改善箇所説明図

基準不適合発生箇所

燃料カット装置(電磁石式)

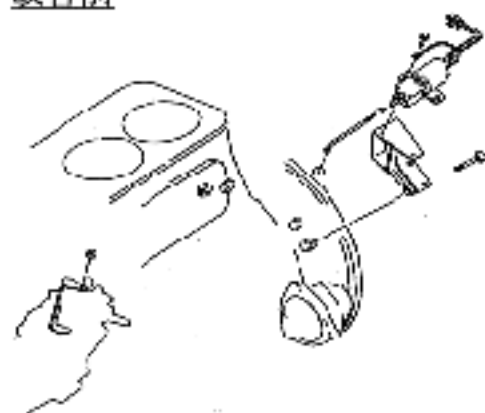
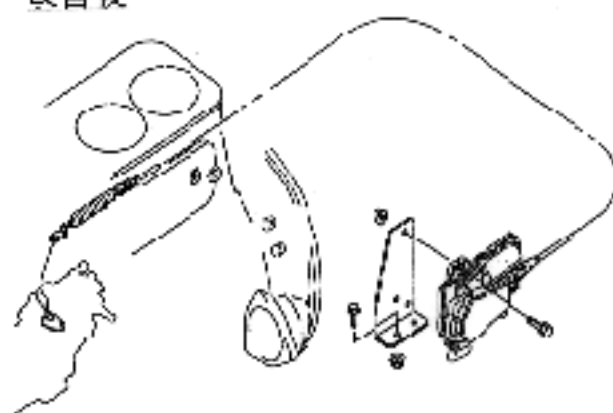
燃料装置の燃料カット装置において、内部の電磁石の防水性能が不十分なものがあり、そのままの状態で使用を続けると内部のコイルが断線し、エンジンが始動できなくなるおそれがある。

全車両、燃料カット装置を対策品と交換する。

燃料カット装置(モーター式)
